KATALOG

Architektonicko-urbanistické soutěže o návrh
Náměstí a přilehlé ulice ve Velkém Meziříčí

HODNOCENÍ POROTY

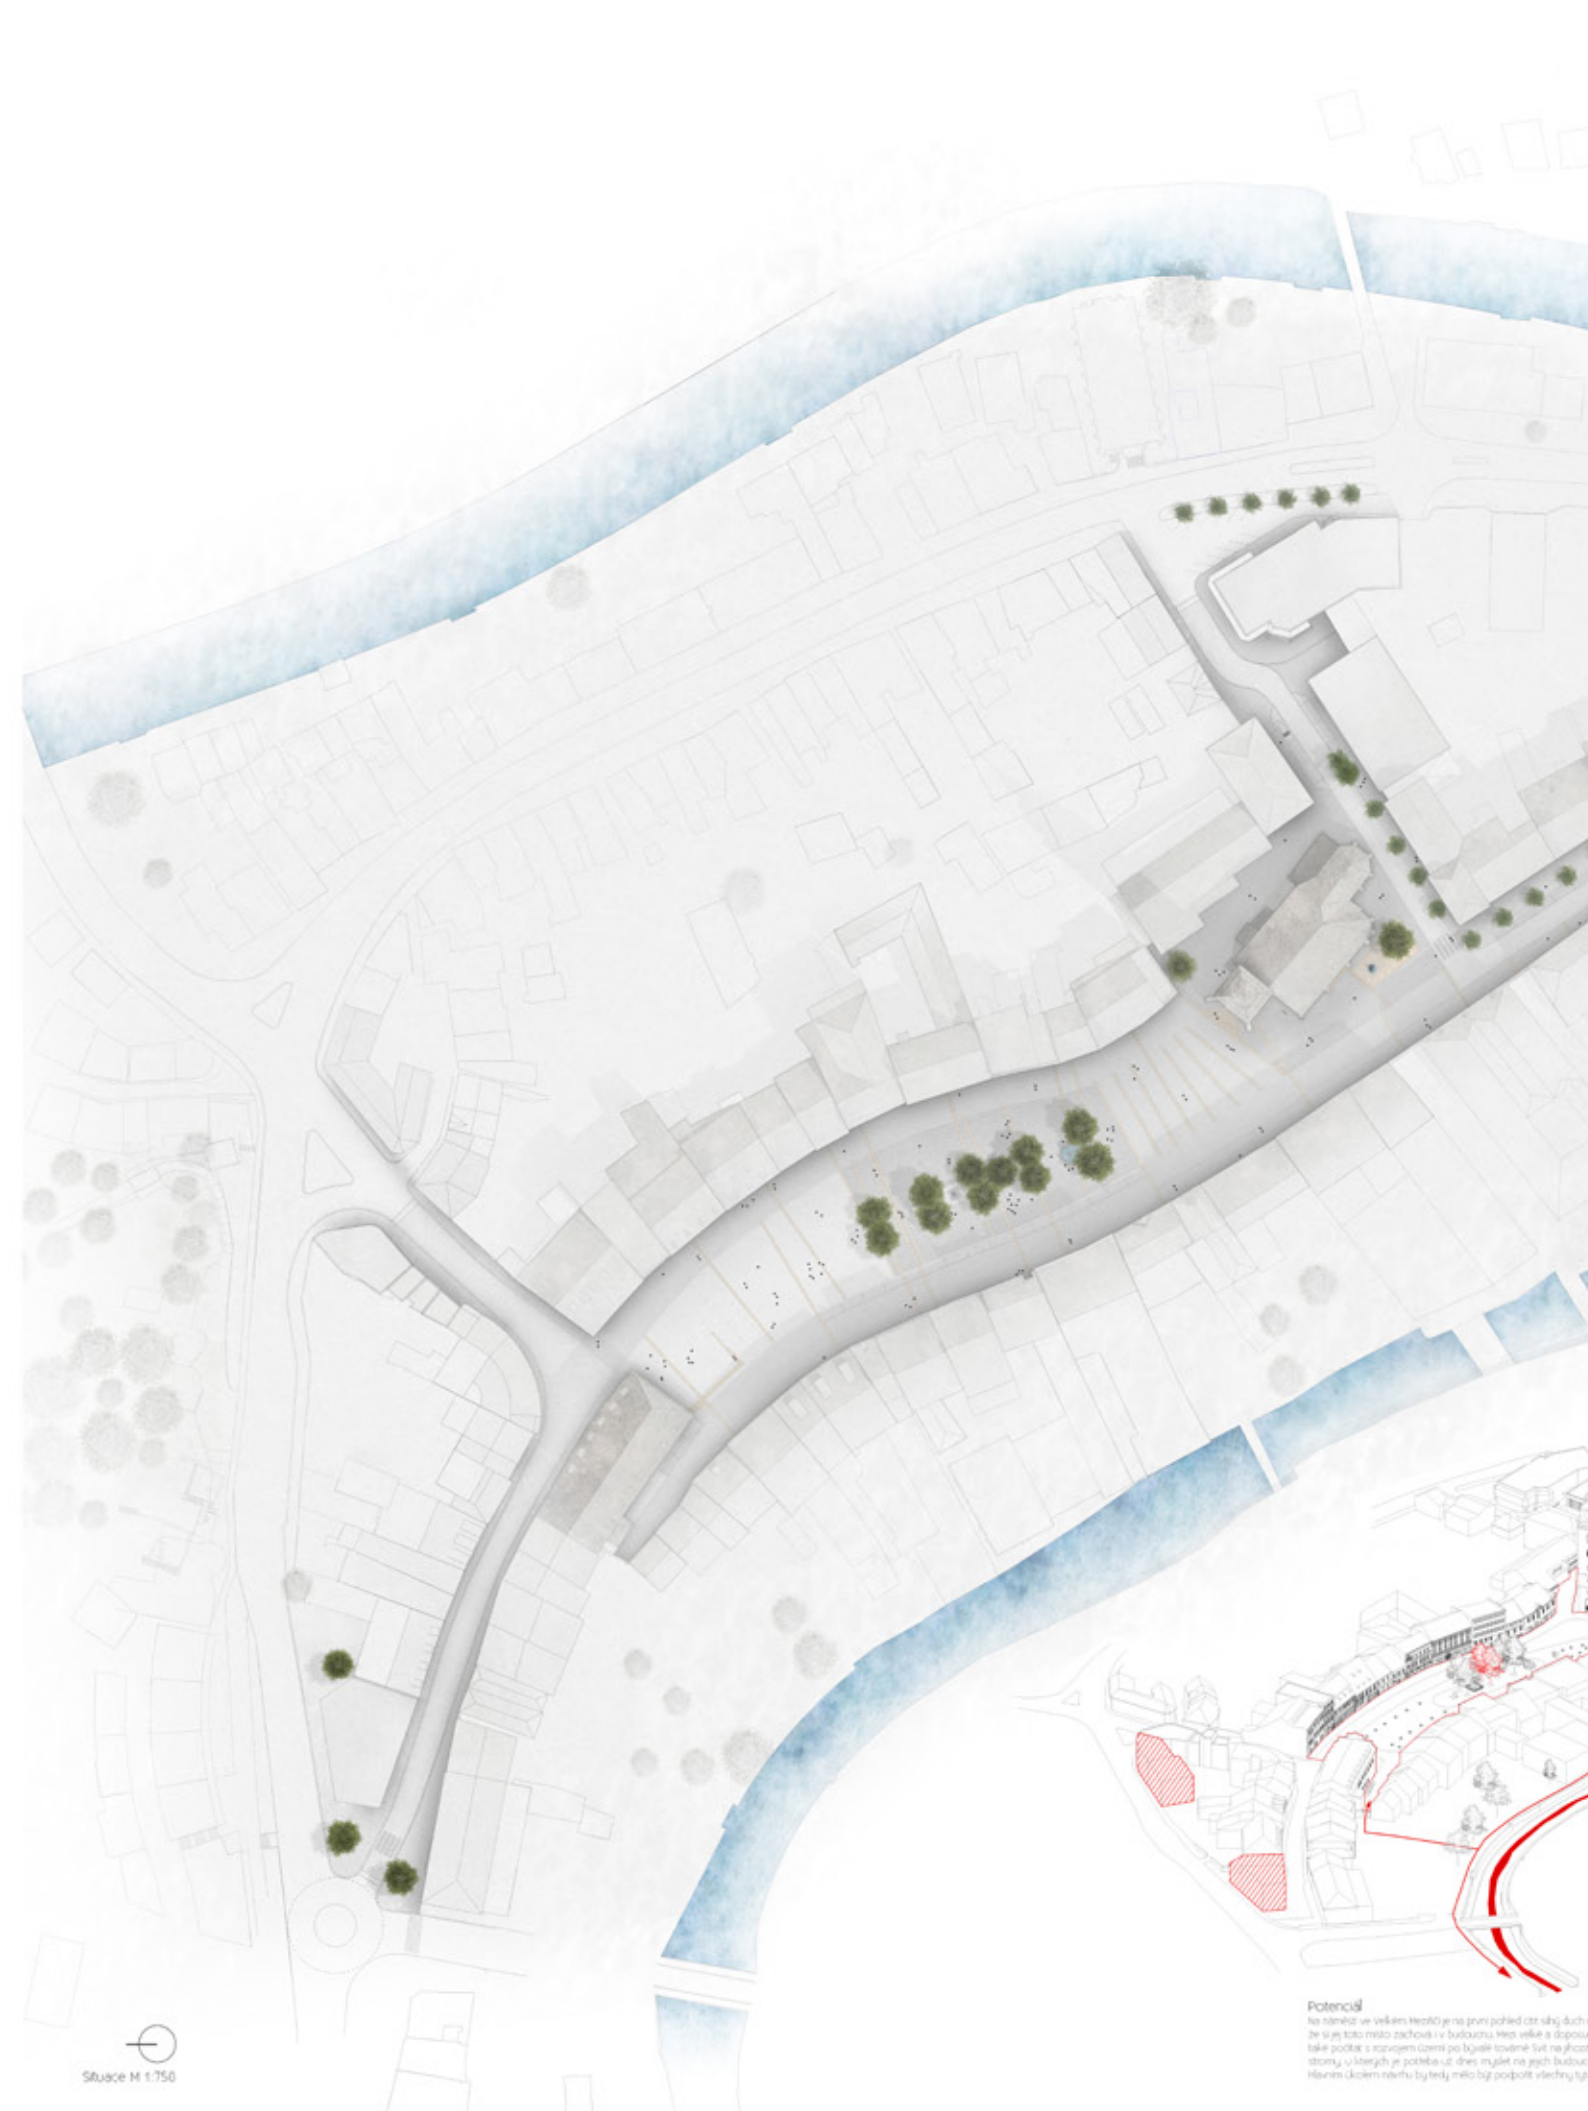
Návrh kultivovanou formou bez okázalých gest reaguje na historický kontext náměstí. S prostorem zachází citlivě, až s překvapivou samozřejmostí. Tento přístup ponechává prostoru žádoucí funkční flexibilitu. Jako jeden z mála návrhů se autor zamýšlí nad osudem stromů v delším časovém horizontu.

Se stromy zachází jako s neoddelitelnou součástí paměti místa. Návrh je důkazem toho, že veřejný prostor nepotřebuje být svázán korzetem permanentních prvků včetně mobiliáře, aby si uchoval svůj občanský rozměr. Grafická kultivovanost návrhu má ale i stinné stránky. Není pochyb, že návrh oslovil téměř bezvýhradně porotu, ale bude tak i s veřejnou prezentací? Kriticky je hodnocena terénní manipulace v předradničním prostoru. Vnější nových překážek pro volný pohyb chodců, kterým nové schody bezpochyby jsou, považuje porota za zbytečné, a to i navzdory zkvalitnění vchodu do radnice. Porota oceňuje předpokládanou recyklaci materiálu stávající dlažby k novému využití. K uvážení je navržená velikost plochy velkoformátové dlažby v prostoru před radnicí a její jednotný modul. Inspirativní je zacházení se světelnou scénou.

Porota doporučuje zvýšit počet parkovacích míst uvnitř náměstí a umožnit omezený průjezd sdíleného prostoru viz podrobnější doporučení dopravního specialisty. Optimalizace počtu parkovacích míst musí být předmětem další etapy pojednávání návrhu. Porota doporučuje omezit velikost plochy velkoformátové dlažby v prostoru před radnicí a její jednotný modul.

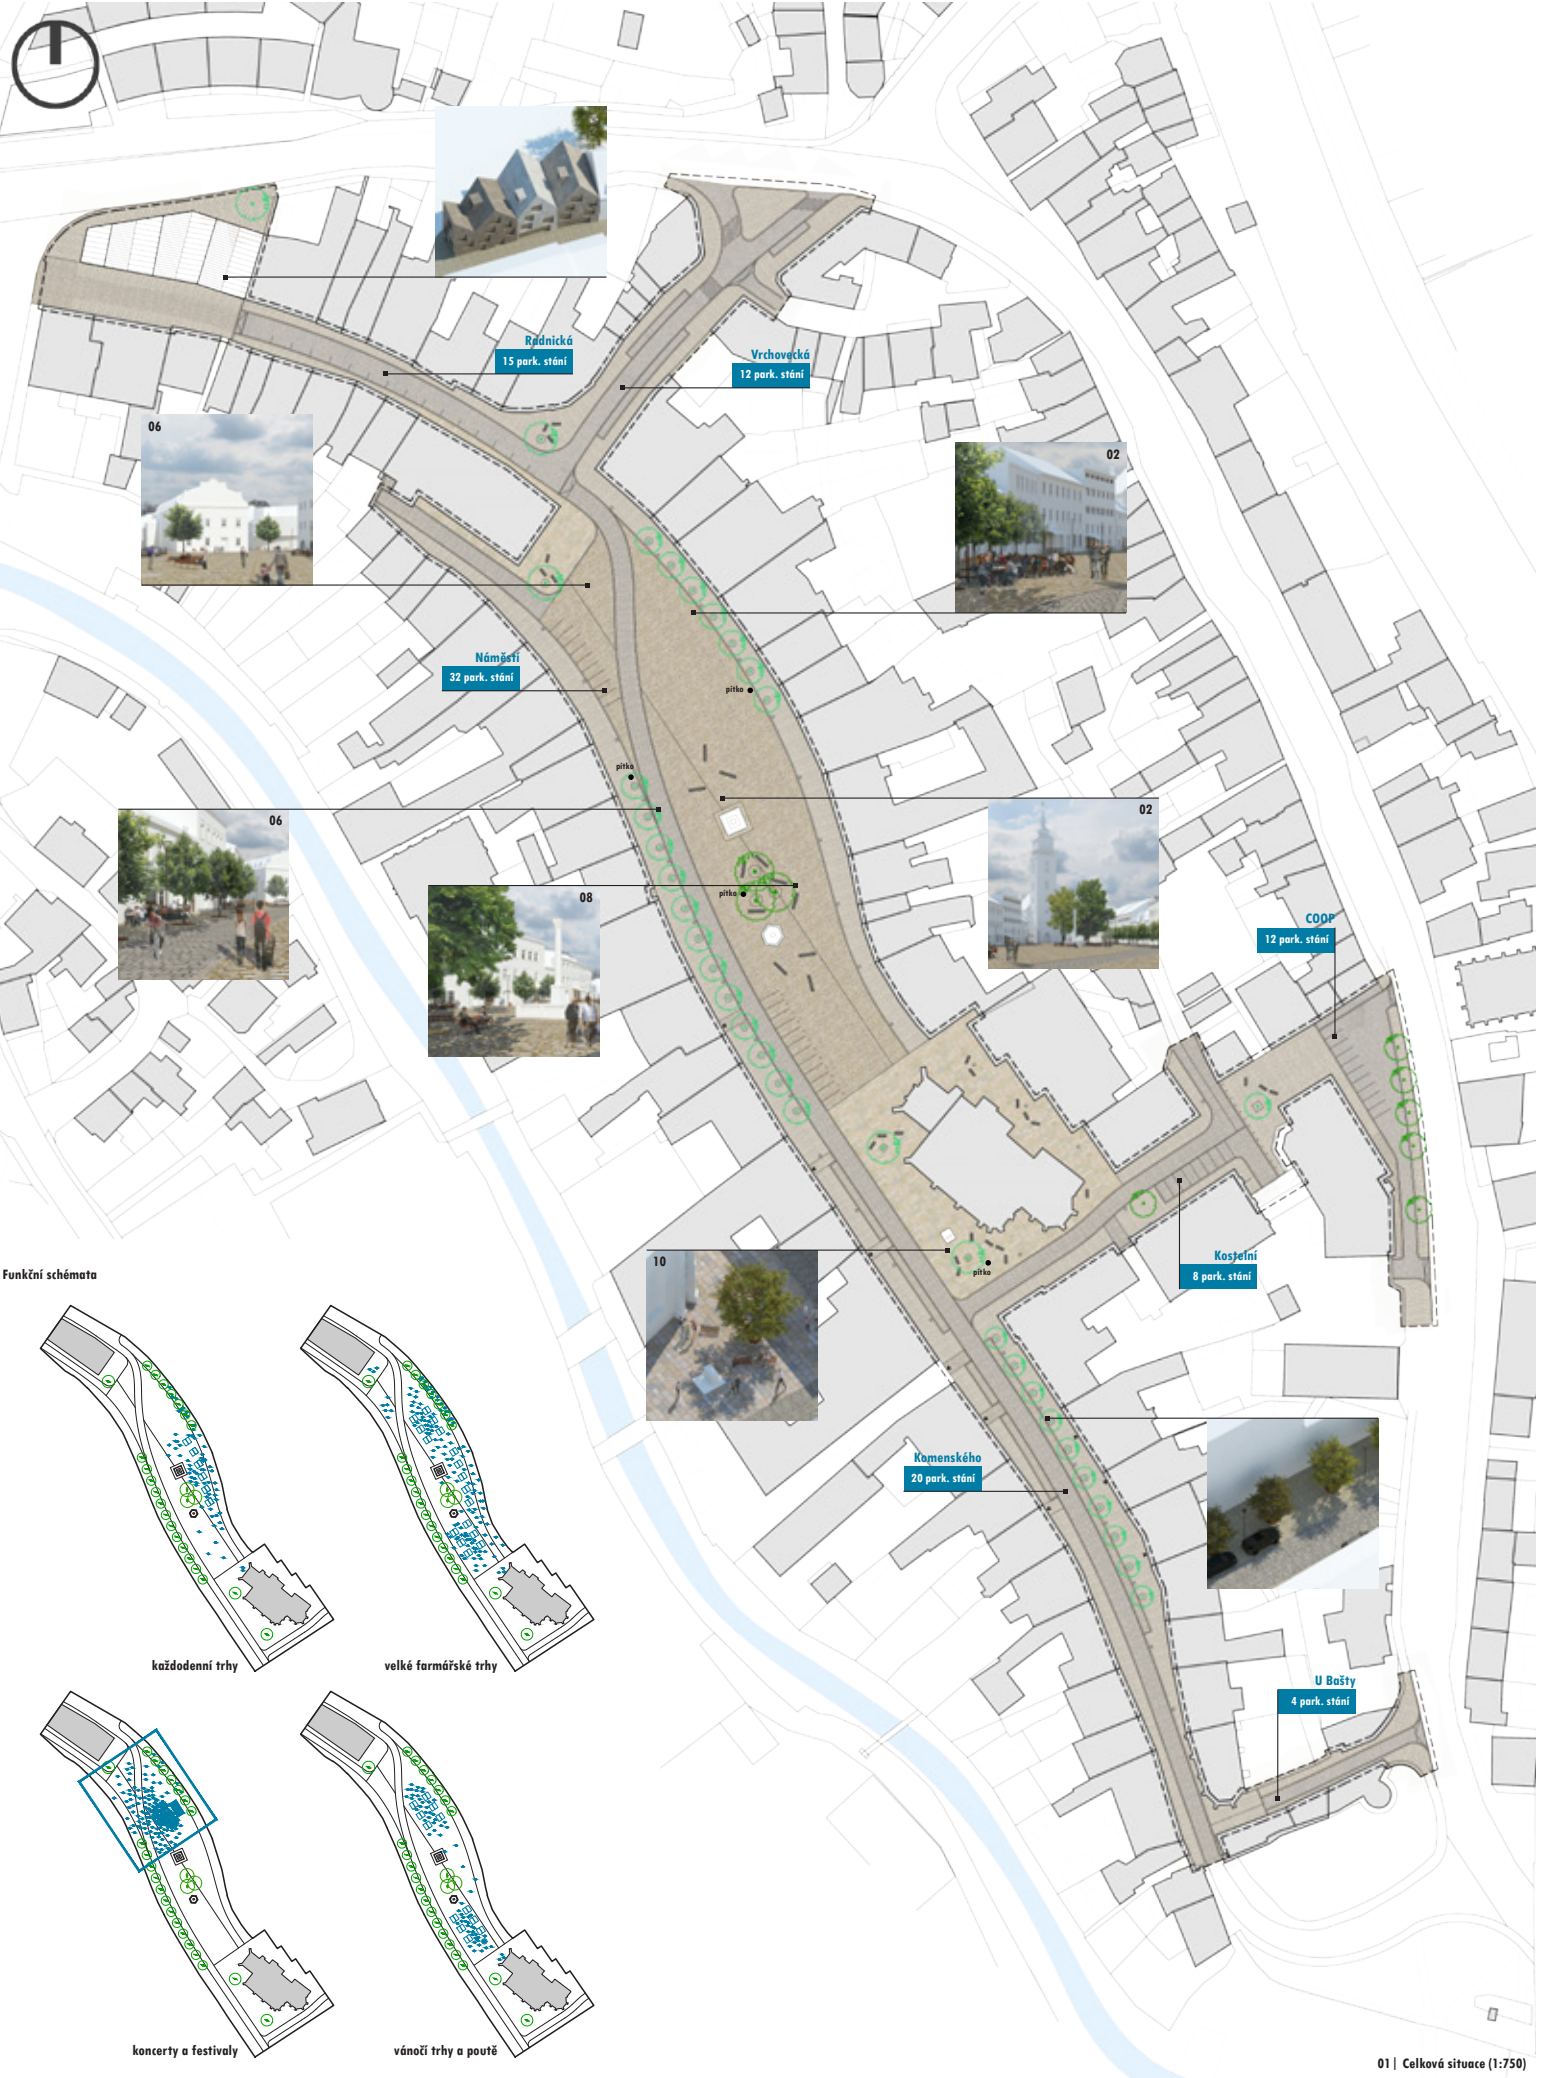
Urbanistický záměr, tedy vedení hlavní průjezdní komunikace v přibližné stopě dávné cesty je správné. Dobře jsou uvažovány i stání v jižní části náměstí, pouze stání před radnicí zabírají neúměrně velkou příjezdovou plochu.

Vegetace – porota souhlasí se zachováním stromů v srdci náměstí poblíž kašny a svatojánského sloupu. Je to správné z hlediska historické paměti.

Pro celkové vyznění náměstí a jeho přirozeného středu se jeví zbytečné osazení stromů v severní a jižní části podél fasád domů.

Nevhodné je také vydláždění převažující části náměstí štětovou rulovou dlažbou.

Dobrá je úvaha o využití náměstí během různých trhů, koncertů a festivalů.

Grafická podoba a celkové výtvarné vyznění je standardní, trochu bez jedinečnosti a okouzlení.

Za nepodařenou považuje komise textovou zprávu, která je částečně chaotickou ekvilibristikou se slovy, jenž se míjí s lidskou přirozeností.

Pro eventuální další postup zpracování je třeba, aby zhotovitel dbal určitých pozměňujících doporučení, např. vypuštění části stromů podél fasád, změna zadláždění nebo zvýšení počtu parkovacích míst.

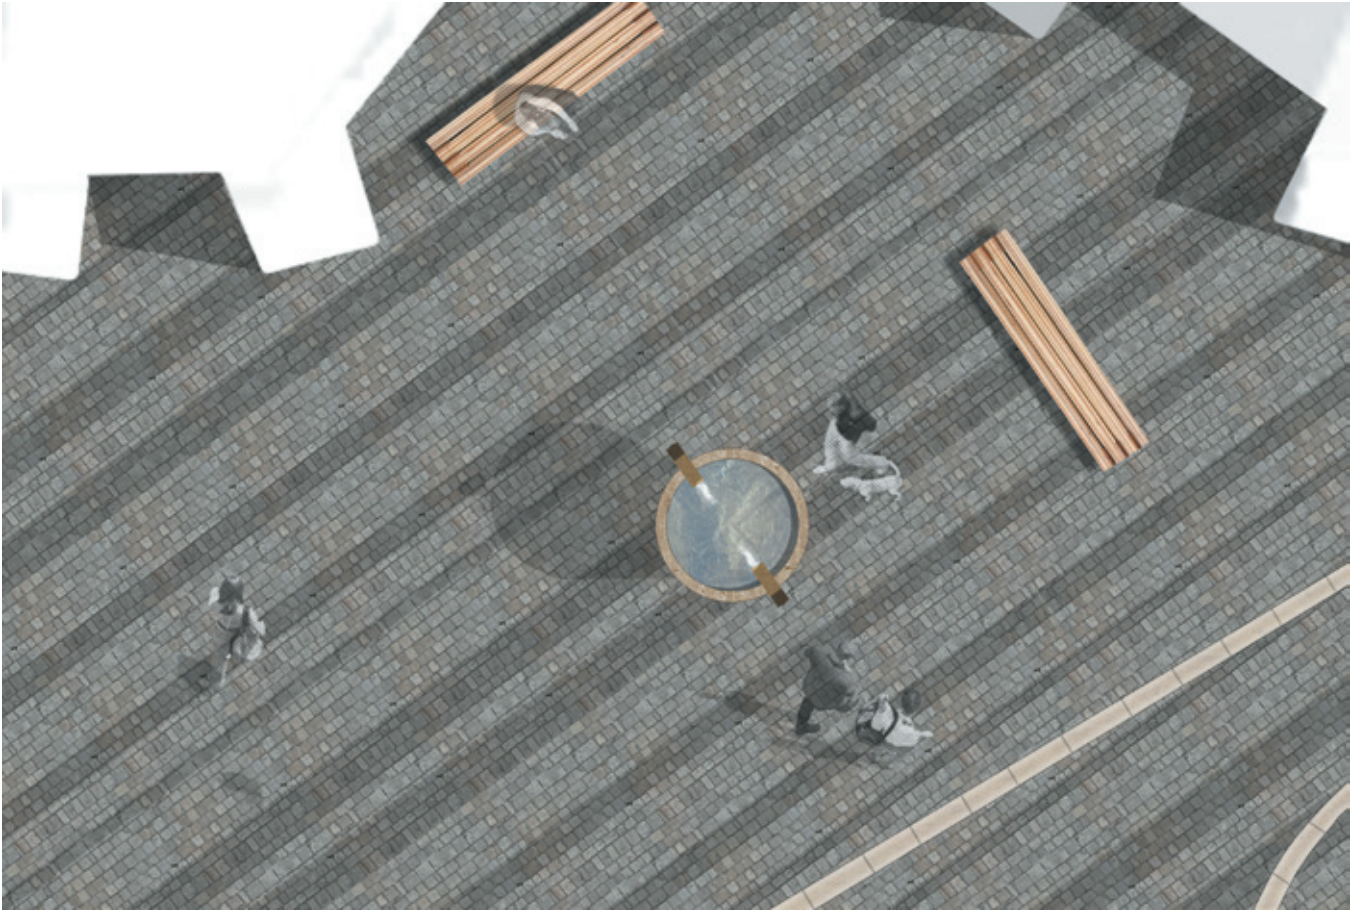
Autoři předkládají inspirativní názor na vztah náměstí s ostatními prostory v centru Velkého Meziříčí. Příkladně doporučují prověřit možnost průchodů z náměstí k řece Balince při radnici včetně charakteru dnes regulovaného břehu řeky Balinky. Autoři cítí silný vztah k náměstí s potenciálem soukromých průchodů k řece Balince.

Řešení vlastního náměstí spočívá ve zklidnění dopravy pomocí jednosměrných komunikací Radnická - Vrchovecká na straně severní (otázka je směr) a Kostelní - Komenského na jihu náměstí. Toto považuje porota za správnou úvahu. Ocenit lze také jistý respekt k původní „staré císařské cestě“. Otázkou je komplikovaná pravouhlost a prostorové řešení před radnicí. Parkovacích míst na náměstí je málo, předurčuje to ztrátu života na náměstí.

Prostorová kompozice náměstí se porotě jeví přesvědčivá v úrovni svobodné, jednotlivé grafiky dlažby mezi fasádami domů včetně kostela. Tuto svobodu však zbytečně popírají vložené linie světlé velkoformátové dlažby příčně přes náměstí. Stejně tak dlouhé lavice napříč náměstím. Prostorové uspořádání stromové vegetace působí rozpačitě. Stávající háj v centru náměstí autor redukuje na jednu soliterní lípu. K fasádám domů umísťuje nová stromořadí. Toto porota považuje za chybu. Umístění „zahrádek kavárna a restaurací“ přímo na dlažbu náměstí je správné.

Přihlédnout ke kritizovaným jevům v hodnocení a zohlednit je v případné další spolupráci s vyhlášovatelem

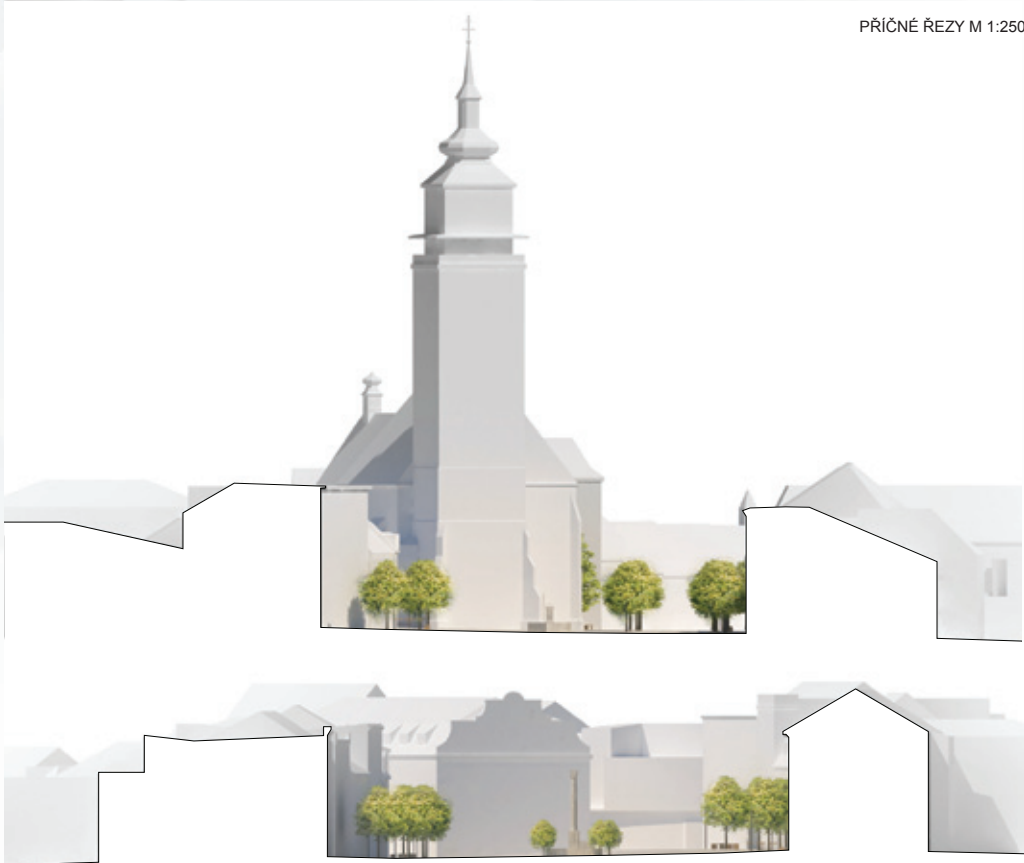
Porota oceňuje zejména kultivované řešení dlažby plochy náměstí. Dopravní řešení v podstatě odpovídá současnému stavu s akcentem na redukcí počtu stání a zklidnění průjezdu, i když s poněkud nejasným vyznačením v ploše dlažby. Zásadní výhradu má porota k návrhu odstranění stávající vzrostlé vegetace ve středu plochy náměstí a její náhradou novým druhem Javorem babykou Nanum. Pochybnosti vzbuzuje i nově navržená výsadba po stranách náměstí.

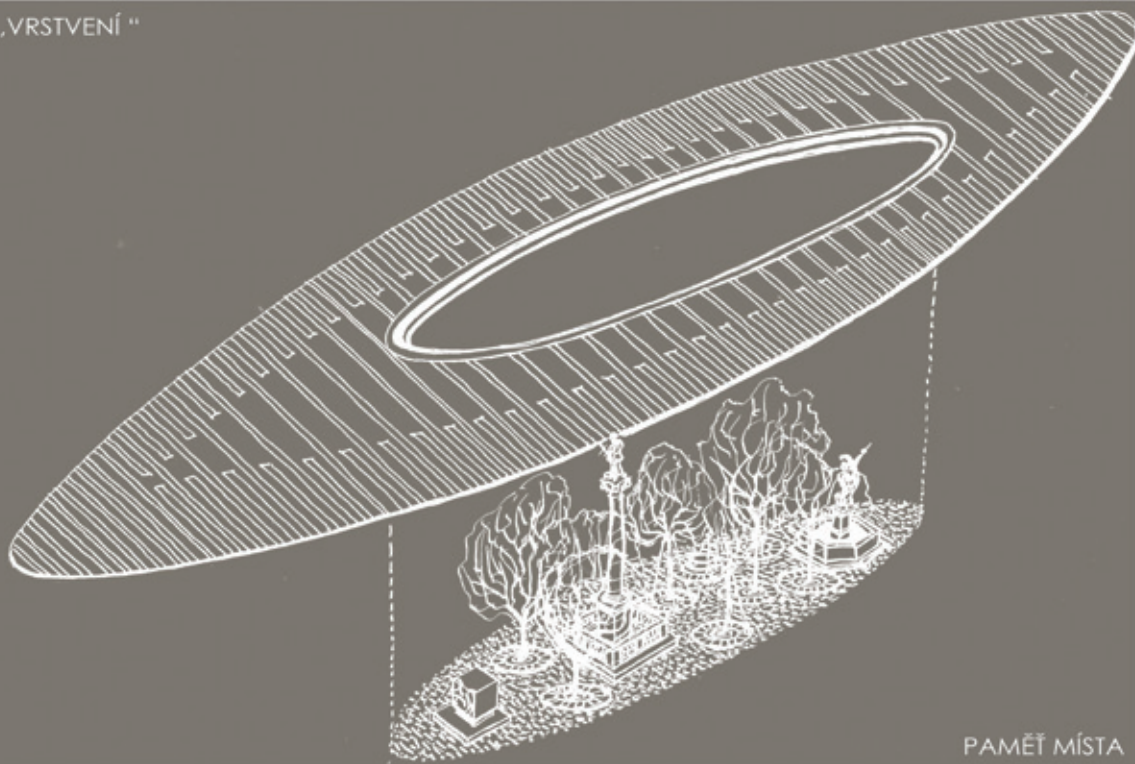
Návrh pojednává náměstí dvěma soustřednými zploštělými elipsami, což je sice ladné a vhodné pro bezkonfliktní dopravní řešení, ovšem již méně pro městskou plochu, která žije pohybem chodců a cyklistů všemi směry. Navíc přirozený život města komplikuje i koncepce vzestupných a sestupných ploch. V této čisté geometrické úpravě však vycházejí zbytkové segmenty, jako jsou: rozpačitý prostor před kostelem nebo vyšlý poloostrov před radnicí.

Osvětlení tyčovými sloupy je zajímavé, ale lampy náměstí nepatříčně dominují.

Porota ocenila kresebné a rukodělné zpracování návrhu.
